Formular de evaluare a condițiilor de accesibilitate a clădirilor publice

Echipa de evaluare: SRL SantaRa, Monitor de accesibilitate

Categorii	Indicatori	Date colectate
Localitate, raion:	Chirsova (Comrat)	
Adresa, strada, nr.:	str Lenin 144	
Instituția:	BESV 36/43 Casa de Cultura	
Tipul instituției:	Instituție culturală	
Latitudinea:	46.132711 ,	
Longitudinea:	28.3838675

Fig. V.42a Amenajarea unei cabine WC adaptate - tip A

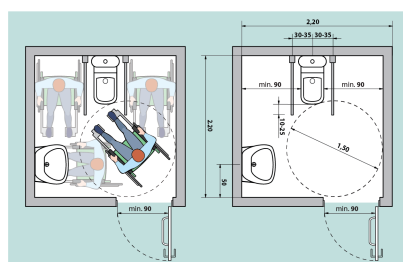
80 cm
Standard: ușa trebuie să fie de minim 90 cm

Prag cu înălțimea: 7 cm
Standard: maxim 2 cm

60 cm
Standard: ușa trebuie să fie de minim 90 cm

120 cm x 100 cm
Standard: minim 160 x 180 cm

Prag cu înălțimea: 3 cm
Standard: maxim 2 cm

Vas wc turcesc

Nu
